原子力規制庁が株式会社コベルコ科研と契約した浸水防止設備（水密扉）に関する
安全研究報告書の誤った記載について

平成30年7月6日
原子力規制庁

不適合報告書

誤記影響の報告

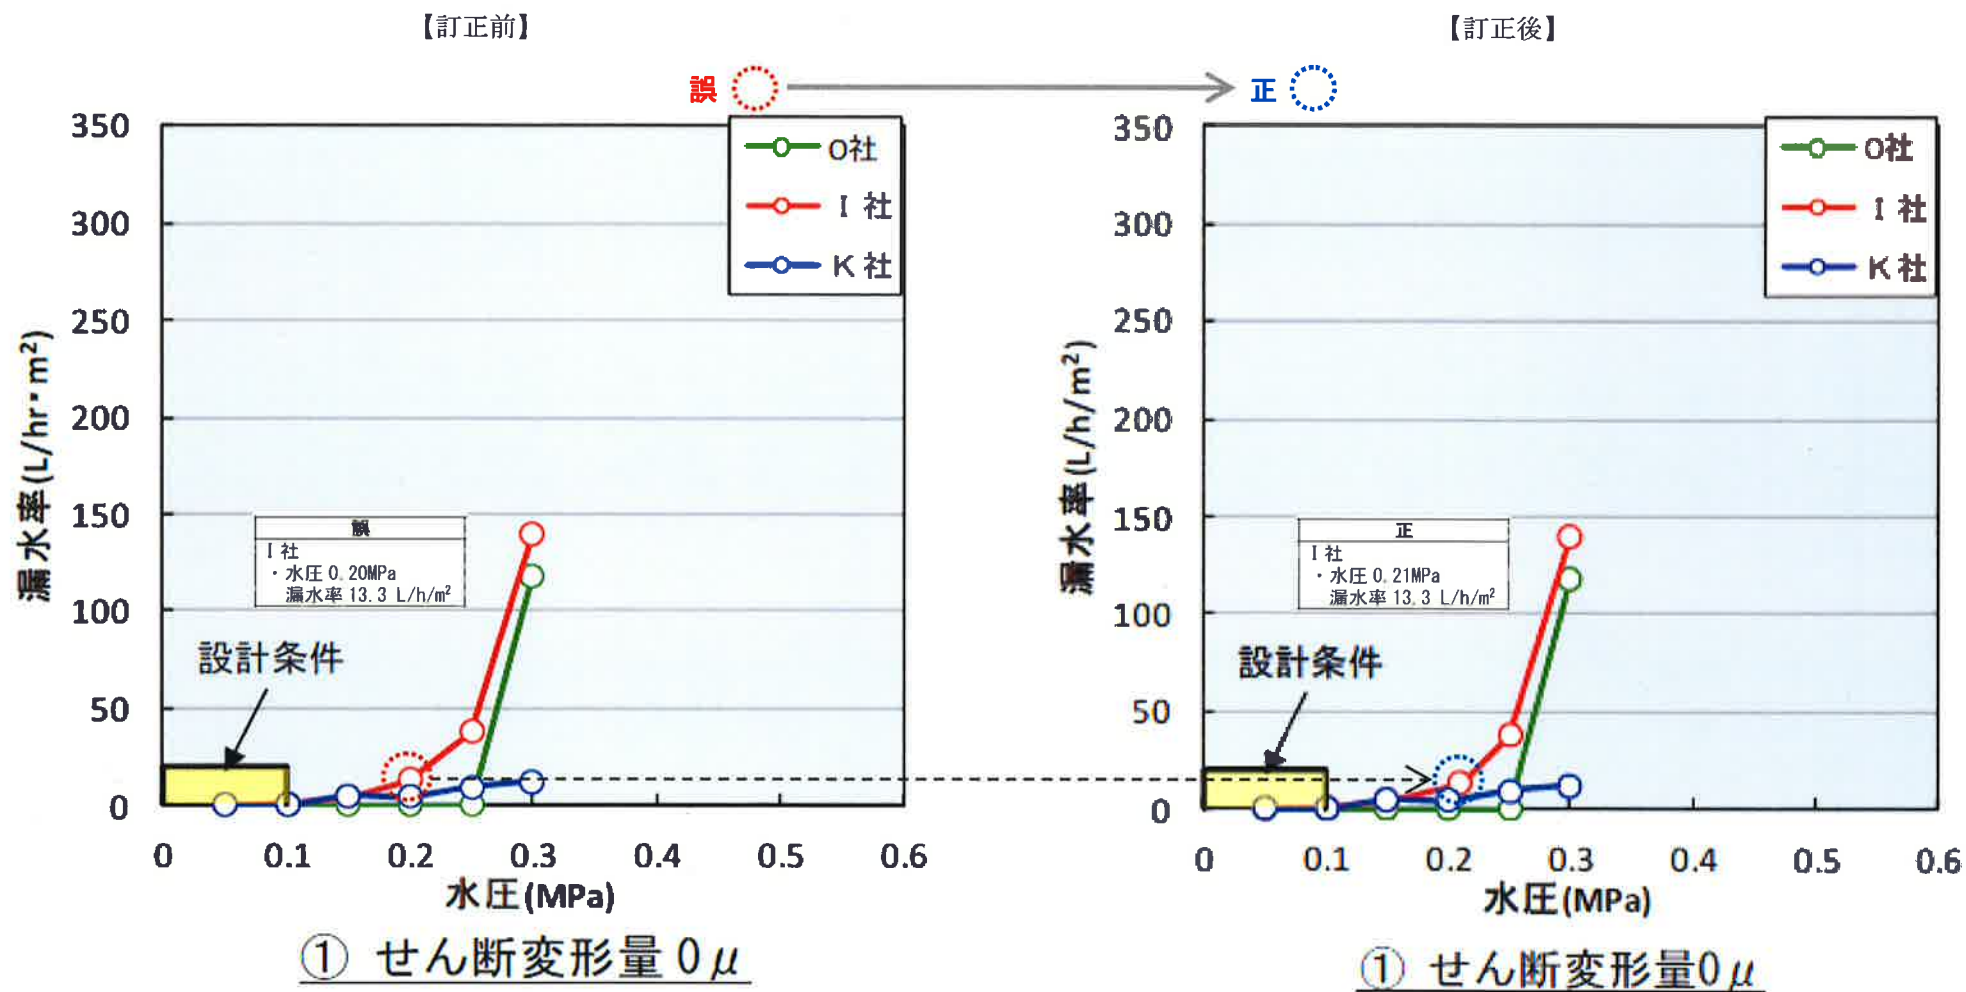
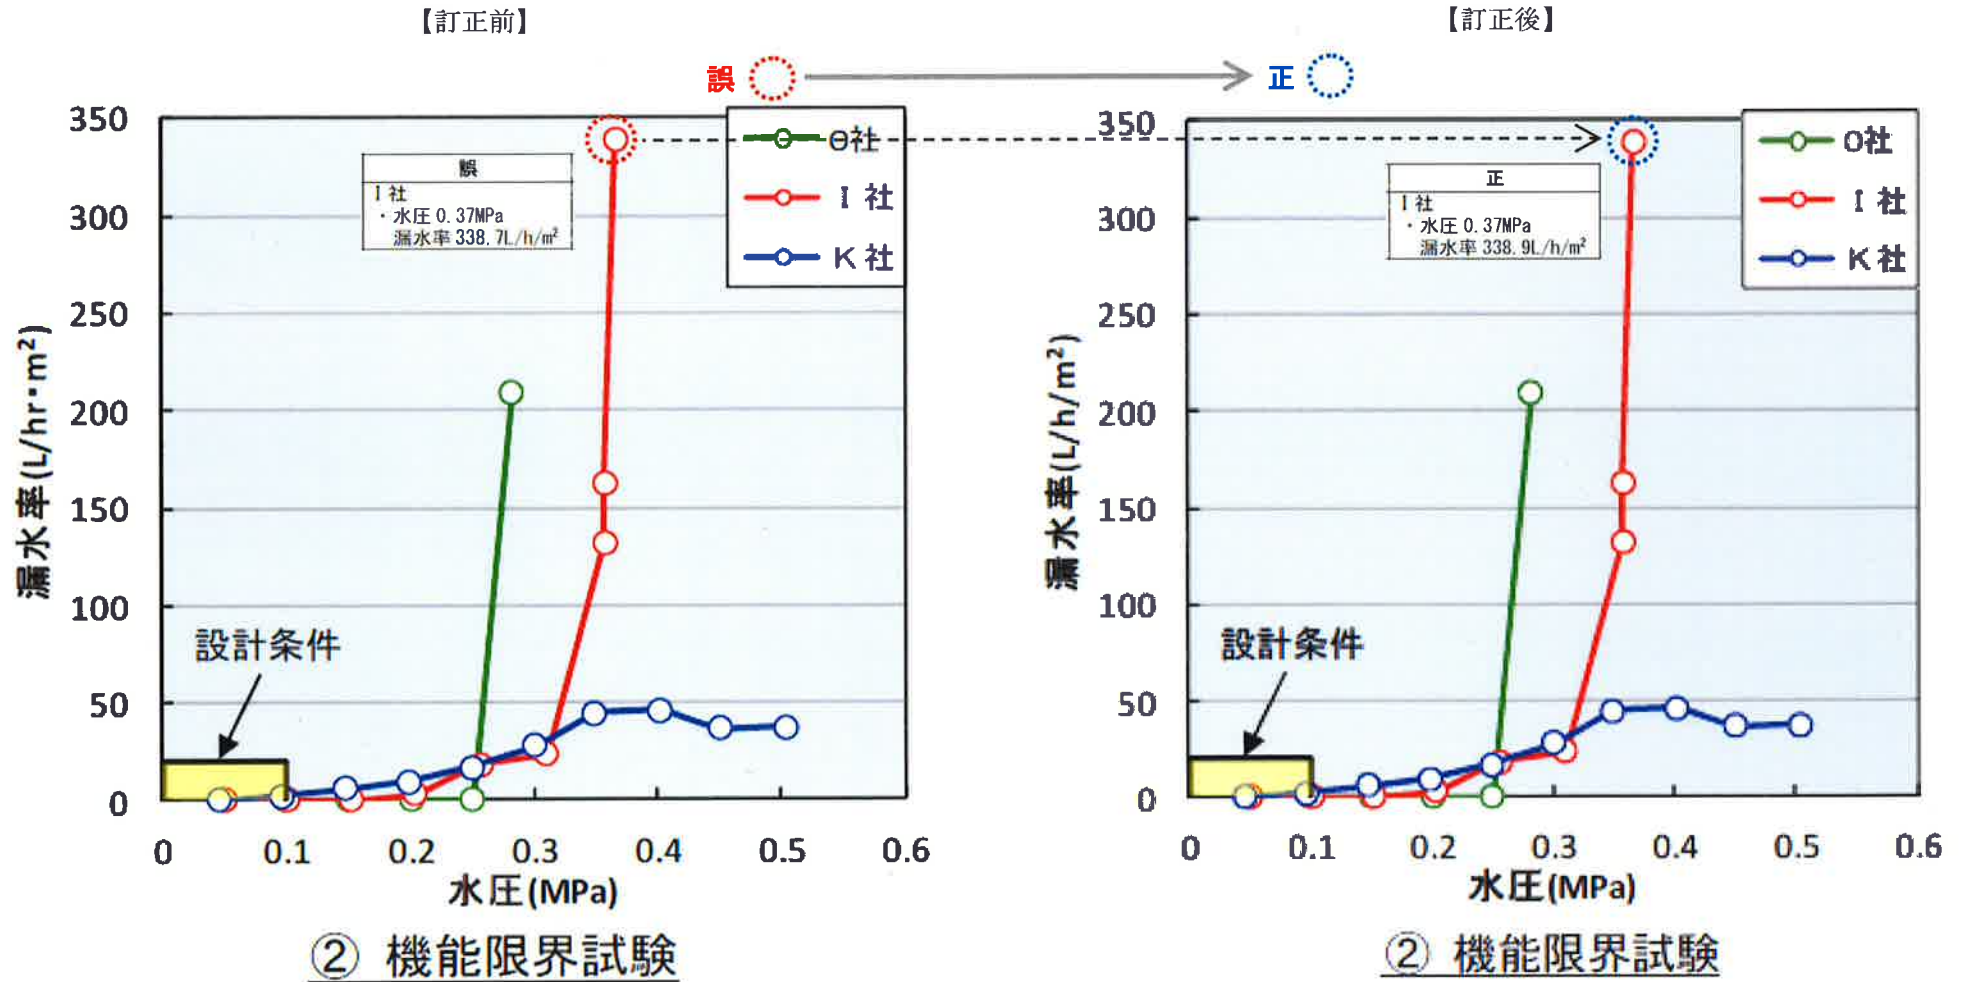
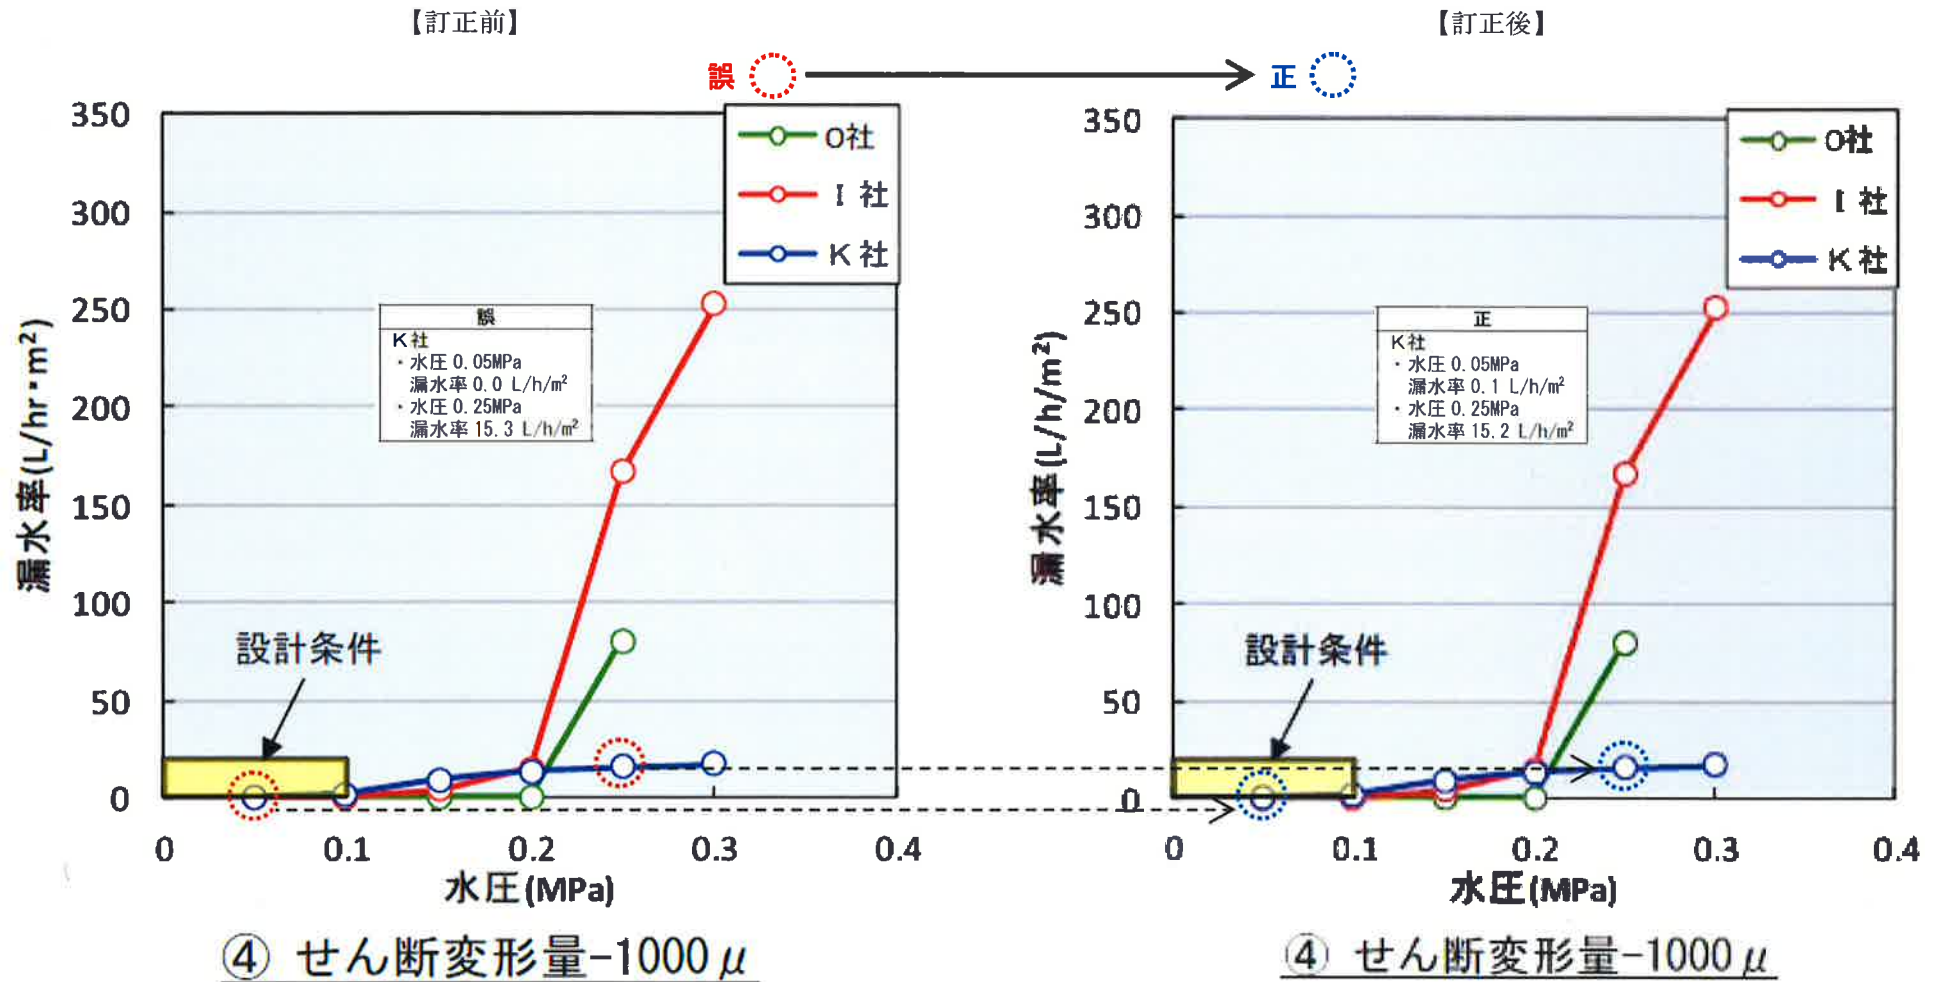
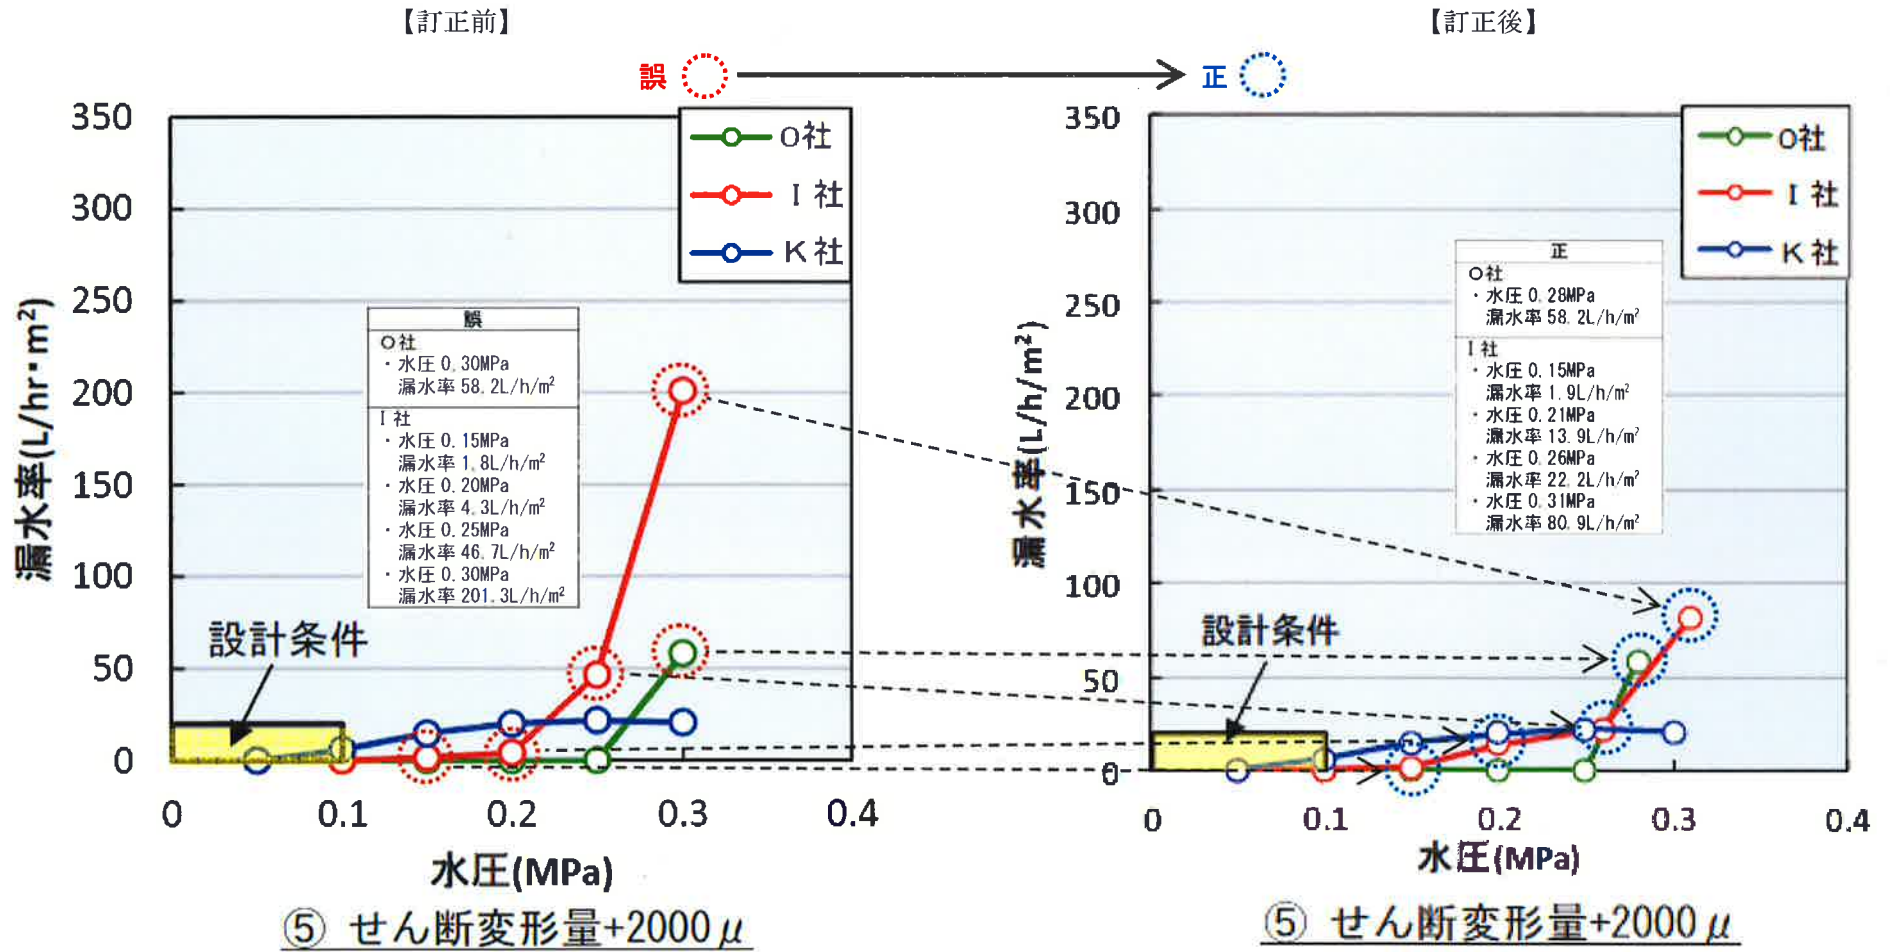
整理番号	頁番号	図表番号	内容	誤	正	調査結果	原因	誤記とした判断理由	本報告書に及ぼす影響	次年度以降の業務に及ぼす影響	
33	165	図 5.1.1	a) ④せん断変形量 0μ の図	・I社 水圧 0.20 MPa、 漏水率 13.3 L/h/m ²	・I社 水圧 0.21 MPa、 漏水率 13.3 L/h/m ²	元データと報告値に差異	転記ミス	水圧 0.21MPaと記載すべきところ、誤って目標設定値の 0.20 MPa を記載した。	漏水発生後の漏水量、水圧を用いた値をグラフ化した結果から影響は少なく、誤記による影響はこの表にとどまると考える。	3社の水圧と漏水率の図が変わるが、結論には影響しないと考える。

b) ②機能限界試験の図	・I社 水圧 0.37 MPa、 漏水率 338.7 L/h/m ²	・I社 水圧 0.37 MPa、 漏水率 338.9 L/h/m ²	元データと報告値に差異	漏水率の計算時間範囲の違い	水圧が平衡した状態での漏水率を記載するべきところ、漏水直後の値を誤って記載していた。	結論には影響しないと考える。

c) ④せん断変形量 $1,000\mu$ の図	・K社 水圧 0.05 MPa、 漏水率 0.0 L/h/m ² 水圧 0.25 MPa、 漏水率 15.3 L/h/m ²	・K社 水圧 0.05 MPa、 漏水率 0.1 L/h/m ² 水圧 0.25 MPa、 漏水率 15.2 L/h/m ²	元データと報告値に差異	転記ミス	元データで確認したところ、0.05MPa で 0.1 L/h/m ² 、0.25MPa で 15.2 L/h/m ² と確認でき、図 4.2.12 からの転記ミスであった。	漏水発生後の漏水量、水圧を用いた値をグラフ化した結果から影響は少なく、誤記による影響はこの表にとどまると考える。

d) ⑤せん断変形量 $+2,000\mu$ の図	・O社 水圧 0.30 MPa、 漏水率 58.2 L/h/m ²	・O社 水圧 0.28 MPa、 漏水率 58.2 L/h/m ²	ケース6-1の水頭圧30m時の水圧値	転記ミス	漏水が発生した0.28MPaを記載するべきであったが、誤って設定値の0.3MPaを転記した。	漏水発生後の漏水量、水圧を用いた値をグラフ化した結果から影響は少なく、誤記による影響はこの表にとどまると考える。		影響は無いと考える。

e) ⑤せん断変形量 $+2,000\mu$ の図	・I社 $+1,000\mu$ のデータをプロット 水圧 0.15 MPa、 漏水率 1.8 L/h/m ² 水圧 0.20 MPa、 漏水率 4.3 L/h/m ² 水圧 0.25 MPa、 漏水率 46.7 L/h/m ² 水圧 0.30 MPa、 漏水率 201.3 L/h/m ²	・I社 $+2,000\mu$ のデータにプロット 水圧 0.15 MPa、 漏水率 1.9 L/h/m ² 水圧 0.21 MPa、 漏水率 13.9 L/h/m ² 水圧 0.26 MPa、 漏水率 22.2 L/h/m ² 水圧 0.31 MPa、 漏水率 80.9 L/h/m ²	元データと報告値に差異	参照ミス	$+2,000\mu$ のデータを選択してグラフすべきところ、誤って $+1,000\mu$ のデータを選んでしまった。	グラフの挙動が変わり、考察について影響があるが、結論までには影響が無いと考える。

整理番号	頁番号	図表番号	内容	誤	正	調査結果	原因	誤記とした判断理由	本報告書に及ぼす影響	次年度以降の業務に及ぼす影響
33	165	図 5.1.1 (続き)	f) ⑥せん断変形量-2000 μの図	<ul style="list-style-type: none"> ○社 水圧 0.25 MPa、 漏水率 112.7 L/h/m² ●I社 水圧 0.20 MPa、 漏水率 9.5 L/h/m² 	<ul style="list-style-type: none"> ○社 水圧 0.21 MPa、 漏水率 112.7 L/h/m² ●I社 水圧 0.21 MPa、 漏水率 9.5 L/h/m² 	元データと報告値に差異	転記ミス	水圧 0.21MPa と記載すべきところ、誤って目標設定値の 0.25 MPa を記載した。	漏水発生後の漏水量、水圧を用いた値をグラフ化した結果から影響は少なく、誤記による影響はこの表にとどまると考える。	
				<ul style="list-style-type: none"> ○社 水圧 0.30 MPa、 漏水率 317.6 L/h/m² 	<ul style="list-style-type: none"> ○社 水圧 0.31 MPa、 漏水率 317.6 L/h/m² 	元データと報告値に差異	転記ミス	水圧 0.21MPa および 0.31MPa と記載すべきところ、誤って目標設定値の 0.20 MPa および 0.30 MPa を記載した。

g) ⑦せん断変形量+3000μの図	<ul style="list-style-type: none"> ○社 水圧 0.30 MPa、 漏水率 145.6 L/h/m² ●I社 水圧 0.25 MPa、 漏水率 31.0 L/h/m² 	<ul style="list-style-type: none"> ○社 水圧 0.26 MPa、 漏水率 145.6 L/h/m² ●I社 水圧 0.26 MPa、 漏水率 31.0 L/h/m² 	元データと報告値に差異	転記ミス	水圧 0.26MPa と記載すべきところ、誤って目標設定値の 0.30 MPa を記載した。	漏水発生後の漏水量、水圧を用いた値をグラフ化した結果から影響は少なく、誤記による影響はこの表にとどまると考える。	
				<ul style="list-style-type: none"> ○社 水圧 0.30 MPa、 漏水率 100.9 L/h/m² 	<ul style="list-style-type: none"> ○社 水圧 0.31 MPa、 漏水率 100.9 L/h/m² 	元データと報告値に差異	転記ミス	水圧 0.21MPa および 0.31MPa と記載すべきところ、誤って目標設定値の 0.20 MPa および 0.30 MPa を記載した。

h) ⑧せん断変形量-3000μの図	<ul style="list-style-type: none"> ○社 水圧 0.25 MPa、 漏水率 198.9 L/h/m² ●I社 水圧 0.20 MPa、 漏水率 2.8 L/h/m² 	<ul style="list-style-type: none"> ○社 水圧 0.26 MPa、 漏水率 198.9 L/h/m² ●I社 水圧 0.21 MPa、 漏水率 2.8 L/h/m² 	元データと報告値に差異	転記ミス	水圧 0.26MPa と記載すべきところ、誤って目標設定値の 0.30 MPa を記載した。	漏水発生後の漏水量、水圧を用いた値をグラフ化した結果から影響は少なく、誤記による影響はこの表にとどまると考える。	
				<ul style="list-style-type: none"> ○社 水圧 0.25 MPa、 漏水率 9.5 L/h/m² ○社 水圧 0.30 MPa、 漏水率 13.3 L/h/m² 	<ul style="list-style-type: none"> ○社 水圧 0.26 MPa、 漏水率 9.5 L/h/m² ○社 水圧 0.31 MPa、 漏水率 13.3 L/h/m² 	元データと報告値に差異	転記ミス	水圧 0.21MPa、0.26MPa、0.31MPa と記載すべきところ、誤って目標設定値の 0.20 MPa、0.25 MPa、0.30 MPa を記載した。		
				<ul style="list-style-type: none"> ○社 水圧 0.25 MPa、 漏水率 223.1 L/h/m² 	<ul style="list-style-type: none"> ○社 水圧 0.24 MPa、 漏水率 223.1 L/h/m² 	元データと報告値に差異	転記ミス	水圧 0.24MPa と記載すべきところ、誤って目標設定値の 0.25 MPa を記載した。

i) ⑨せん断変形量+4000μの図	<ul style="list-style-type: none"> ○社 水圧 0.25 MPa、 漏水率 16.8 L/h/m² ●I社 水圧 0.25 MPa、 漏水率 16.8 L/h/m² 	<ul style="list-style-type: none"> ○社 水圧 0.26 MPa、 漏水率 16.8 L/h/m² ●I社 水圧 0.26 MPa、 漏水率 16.8 L/h/m² 	元データと報告値に差異	転記ミス	水圧 0.26MPa および 0.31MPa と記載すべきところ、誤って目標設定値の 0.25 MPa および 0.30 MPa を記載した。		
				<ul style="list-style-type: none"> ○社 水圧 0.30 MPa、 漏水率 129.6 L/h/m² 	<ul style="list-style-type: none"> ○社 水圧 0.31 MPa、 漏水率 129.6 L/h/m² 	元データと報告値に差異	転記ミス	水圧 0.24MPa と記載すべきところ、誤って目標設定値の 0.25 MPa を記載した。

j) ⑩せん断変形量-4000μの図	<ul style="list-style-type: none"> ○社 水圧 0.25 MPa、 漏水率 236.3 L/h/m² ●I社 水圧 0.25 MPa、 漏水率 16.8 L/h/m² 	<ul style="list-style-type: none"> ○社 水圧 0.24 MPa、 漏水率 236.3 L/h/m² ●I社 水圧 0.26 MPa、 漏水率 16.8 L/h/m² 	元データと報告値に差異	転記ミス	水圧 0.24MPa と記載すべきところ、誤って目標設定値の 0.25 MPa を記載した。	漏水発生後の漏水量、水圧を用いた値をグラフ化した結果から影響は少なく、誤記による影響はこの表にとどまっている。	
				<ul style="list-style-type: none"> ○社 水圧 0.30 MPa、 漏水率 148.7 L/h/m² 	<ul style="list-style-type: none"> ○社 水圧 0.31 MPa、 漏水率 148.7 L/h/m² 	元データと報告値に差異	転記ミス	水圧 0.26MPa および 0.31MPa と記載すべきところ、誤って目標設定値の 0.25 MPa および 0.30 MPa を記載した。
